Inrichtingsplan Rijksweg 125 Duivendrecht *overzicht doorgevoerde aanpassingen + actiepunten*

10 mei 2022

in opdracht van WIBAUT

overzicht aanpassingen

Inpassing trafo Liander in hoek perceel omzoomd met haag

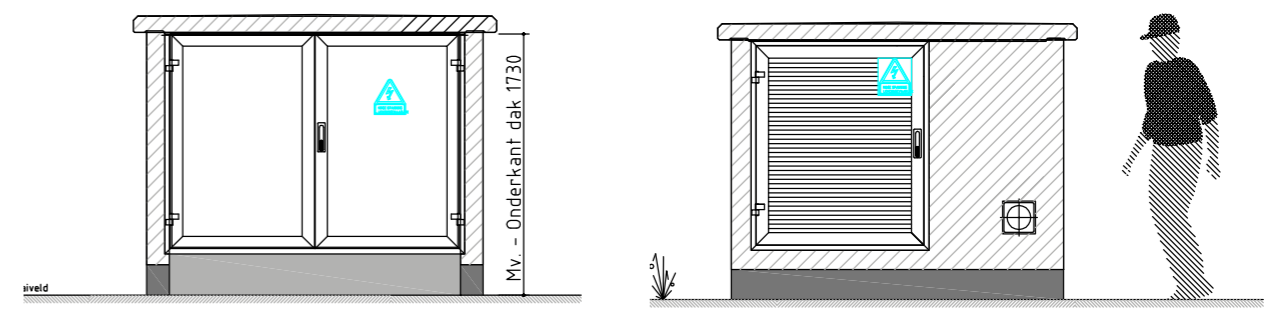
inpassing TRAF0 in tuin is in detail aangepast ivm randvoorwaarden Liander (netbeheerder)

Trafo Liander, afmetingen circa (L) 3 m x (B) 2m x (H) 1.8 m met tegelpad rondom en paadje naar de stoep voor onderhoud

Situering trafo op hoek kavel ivm bereikbaarheid vanuit openbaar gebied
Trafo omringen met haag, uit het zicht

inpassing trafo aan stoepszijde Rijksstraatweg, in hoek kavel, omzoomd met een haag, uit het zicht
